Informe Consolidado de Solicitud de Aclaraciones, Rectificaciones y/o Ampliaciones a la Declaración de Impacto Ambiental del Proyecto "Delva Subestación, Transmisión y Almacenamiento"

Nombre del Titular : DELVA TRANSMISION BESS SPA
Nombre del Representante Legal : Exequiel Andrés Beltran Jara
Dirección : Cerro El Plomo 5931 Oficina 1213

El presente Informe Consolidado de Solicitud de Aclaraciones, Rectificaciones o Ampliaciones a la Declaración de Impacto Ambiental del proyecto "Delva Subestación, Transmisión y Almacenamiento", contiene las observaciones generadas en virtud de la revisión de la Declaración de Impacto Ambiental.

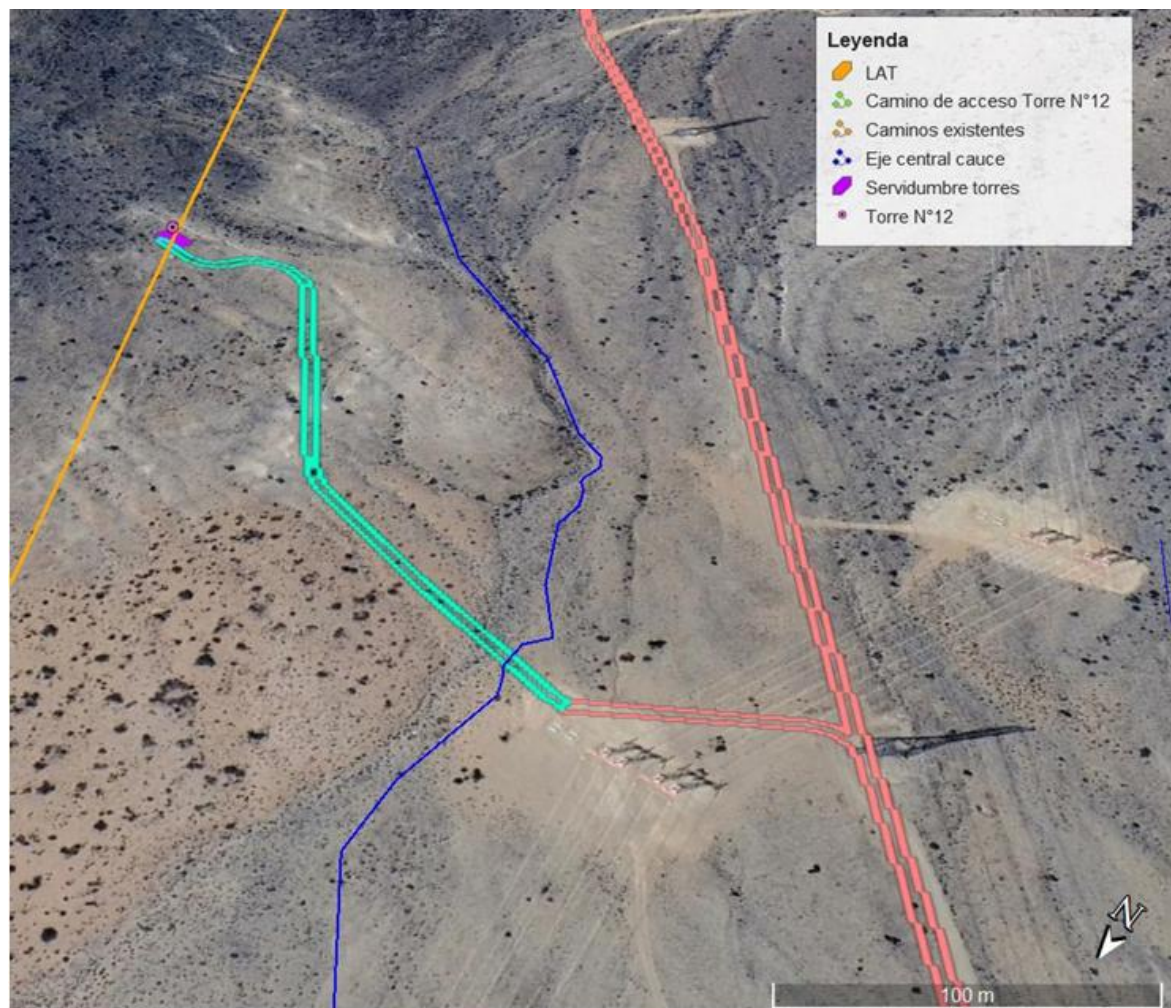
- viii. Se deben representar los límites de sectores a intervenir, indicando obras permanentes y temporales.
- ix. Si bien en la leyenda y gráficamente se representa la red vial, se deben incorporar los caminos internos del predio, de modo que permitan identificar adecuadamente las vías de acceso y circulación asociadas al área de intervención.
- x. Si bien el Proponente incorpora en la leyenda y gráficamente la red hidrográfica, esta debe ser etiquetada conforme al ID indicado en el Cuadro 3.2 del formulario, para su correcta identificación.

- xi. Se deben representar los puntos o áreas con presencia de especies clasificadas en categoría de conservación de acuerdo a los procesos de clasificación de especies del Ministerio del Medio Ambiente.

- Predio Estancia la Totora:
- xii. Se deben representar los límites de sectores a intervenir, indicando obras permanentes y temporales.
 - xiii. Si bien el Proponente representa gráficamente las áreas de intervención como "Area.Estancialatotora", resulta difícil diferenciar los polígonos a intervenir debido al solapamiento de etiquetas y otros elementos cartográficos. Se solicita subsanar esta situación, de modo que los polígonos de intervención puedan apreciarse de forma clara y comprensible.
